Keuringsverslag van een elektrische laagspanning- en zeer lage spanningsinstallatie

NIET CONFORM

Straatnaam Molenberg
Huisnummer 74
Busnummer
Postcode 9150
Gemeente Beveren-Kruibeke-Zwijndrecht
Land België

Controlebezoek van een oude huishoudelijke elektrische installatie van een wooneenheid bij verkoop op vraag van de verkoper volgens (KB 08/09/2019) - AREI Boek 1- 8.4.2. en 8.2.1. en 4.2.4.3.

Afbeelding schakel- en verdeelbord:

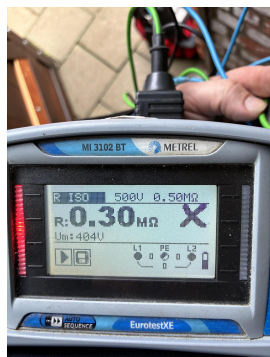
- I1.01 Eéndraadschema van de installatie is niet aanwezig. (Boek 1 Afdeling 2.12 - 2.13 en 3.1.2)
- I1.03 Situatieschema van de installatie is niet aanwezig. (Boek 1 Afdeling 2.12 - 2.13 en 3.1.2)

- I2.02 De waarde van de isolatieweerstand van één of meerdere stroombanen is kleiner dan 0,5M ohm. (Boek 1 Onderafdeling 6.4.5.1.)
- I4.04 Bijkomende equipotentiale verbinding(en) niet verwezenlijkt. (Boek 1 Onderafdeling 5.4.4.2. en 5.1.6.2.)

- I6.05 De algemene differentieelstroombeschermingsinrichting dient aan het begin van de installatie geplaatst te worden (onmiddellijk na kWh teller), dit om de bescherming tegen onrechtstreekse aanraking te verzekeren bij gebruik van leidingen van klasse I (XFVB, VFVB, EXAVB, EVAVB, ...). (Boek 1 Onderafdeling 5.3.5.3 + 4.2.4.3.)

- I6.06 De differentieelstroombeschermingsinrichtingen die worden geplaatst in huishoudelijke installaties zijn ten minste van het type A. Een differentieelstroombeschermingsinrichtingen van het type AC is niet toegelaten. (Boek 1 Onderafdeling 5.3.5.3.)

- I6.09 Er is geen bescherming door een differentieelstroombeschermingsinrichting met een gevoeligheid van max. 30mA voorzien voor contactdozen zonder aardpen. (boek 1 afdeling 8.2.1 punt 6)

- I7.01 De smeltzekeringhouders of houders van kleine vermogensschakelaars met pennen met een sectie kleiner dan 10mm2 zijn niet voorzien van kalibreerelementen. (Boek 1 Onderafdeling 5.3.5.5.A.)

- I8.02 Stroomkringen voor contactdozen dienen minimaal uitgevoerd te worden met een draadsectie van 2,5mm2. (Boek 1 Onderafdeling 5.2.1.2.)
- I8.03 Stroomkringen voor verlichting dienen minimaal uitgevoerd te worden met een draadsectie van 1,5mm2. (Boek 1 Onderafdeling 5.2.1.2.)

- I8.13 Het gebruik van kabels van het type VTLmb, LMVVR, COAX, VVT is verboden. (Boek 1 Onderafdeling 5.2.1.2.)
- I9.07 Niet alle contactdozen op LS zijn kinderveilig conform NBN C 61-112-1:2017. (Boek 1 Onderafdeling 1.4.2.3. en 5.3.5.2.)

- I9.13 Elektrisch materieel zonder bodem mag niet rechtstreeks op brandbaar materiaal geplaatst worden. (Boek 1 Onderafdeling 5.1.1.2.)
- N22 De elektrische installatie is grondig na te zien en conform te maken volgens de voorschriften van het AREI boek 1.
